DELIBERAZIONE DELLA GIUNTA REGIONALE 28 ottobre 2021, n. 1696

COMUNE DI NOICATTARO “Potenziamento e ampliamento della rete fognaria urbana in variante al progetto autorizzato con DGR n. 717 del 19.05.2020” Proponente: COMUNE DI NOICATTARO - AUTORIZZAZIONE PAESAGGISTICA art. 90 NTA del PPTR, in deroga ai sensi dell’art. 95.

Codice CIFRA: AST/DEL/2021/00046

Comune di NOICATTARO**“Potenziamento e ampliamento della rete fognaria urbana in variante al
progetto autorizzato con DGR n. 717 del 19.05.2020”****Autorizzazione paesaggistica in deroga ai sensi dell’art. 95 del PPTR, art.
146 del D.Lgs. 42/2004 - art. 90 NTA PPTR-*****(DOCUMENTAZIONE IN ATTI)******PREMESSO CHE***

Elaborato progetto 2020 – ALLEGATO 4

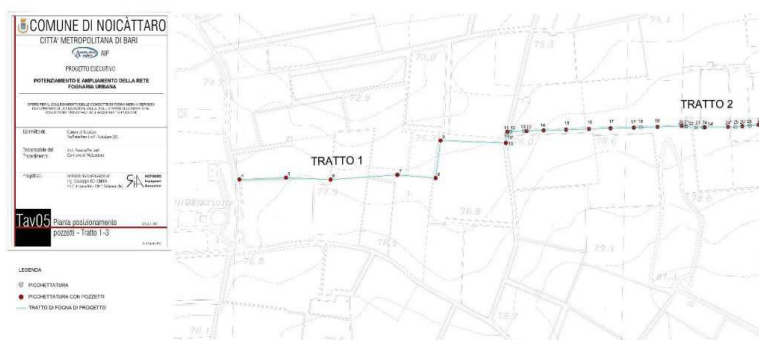
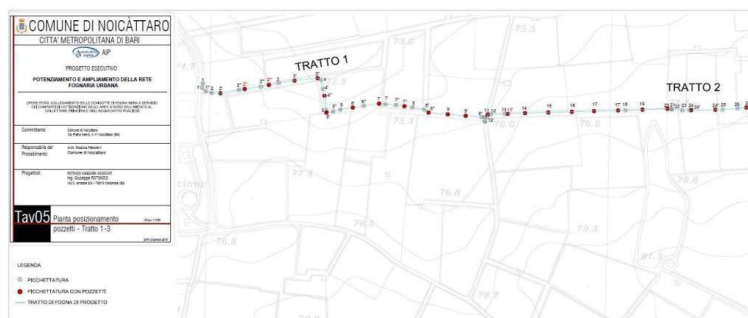
Dalla consultazione della documentazione trasmessa, ed in particolare nella "Relazione Paesaggistica – integrazioni R18.1" trasmessa con nota prot. n. 17991 del 06.09.2021 il Comune rappresenta che al fine di conformarsi alle prescrizioni ricevute da AQP nel corso dell'attività di verifica, ha variato come di seguito il progetto esecutivo come autorizzato con DGR n.717 del 19.05.2020. **Nel dettaglio gli interventi in variante sono i seguenti:**

- i. il ponte-canale del progetto autorizzato di lunghezza pari a 100 m, con 2 piloni e 2 spalle è ora previsto di lunghezza pari a 150 m, sostenuto da 3 piloni e 2 spalle con un tracciato diverso. Tale allungamento si è reso necessario per evitare tratti fuori terra per la presenza di un ulteriore tratto in rilevato di 50 m a valle del ponte-canale pedonale. La nuova configurazione parte dal picchetto 44 e termina al picchetto 57 e non vengono considerati i picchetti 54,55,56 rispetto alla versione precedente;

- ii. Realizzazione di sezioni di visita per manutenzione del ponte canale;
- iii. Pendenza del tratto n. 2 tra il picchetto 24 e il picchetto 1 che passa dallo 0,31% allo 0,20 % per evitare qualsiasi tratto in rilevato;

- iv. Modifica del tratto n. 1 per evitare tratti in rilevato. È stato modificato il punto di connessione alla rete esterna, con conseguente variazione di pendenza, mentre il punto finale, collocato presso l'impianto di sollevamento San Vincenzo, non ha subito variazioni.
